Information

AS9300/AS9400 - Referente ao ruído dos DECKS.

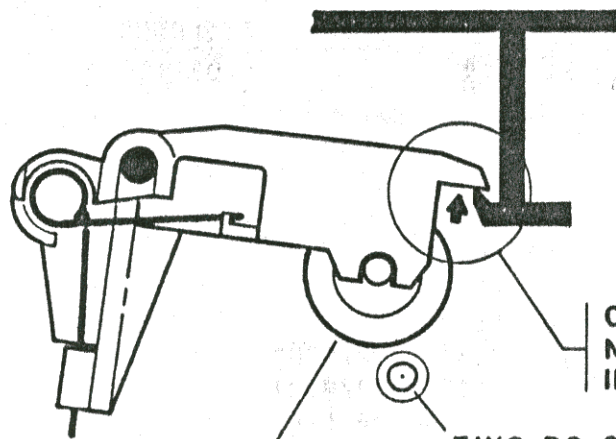
- Cancelar a RA91-05, apenas com relação a este item.
- Cancelar : 2713/3744/3747/6712/7704/7708/9702/9704/9707
9708/9709/9711/9712/9713/9718/9722/9731
- Acrescentar JUMP nas pos. 6712/7704 como indicado na fig.
- Alterar : 3742- de 1K para 22K / 3745- de 15K para 22K
3749- de 4K7 para 470R / 3792- de 1K para 22K

* 6712
9731 > CANCELAR

** JUMPER ACRESCENTAR

*** FIO ACRESCENTAR

* INTERROMPER PISTA
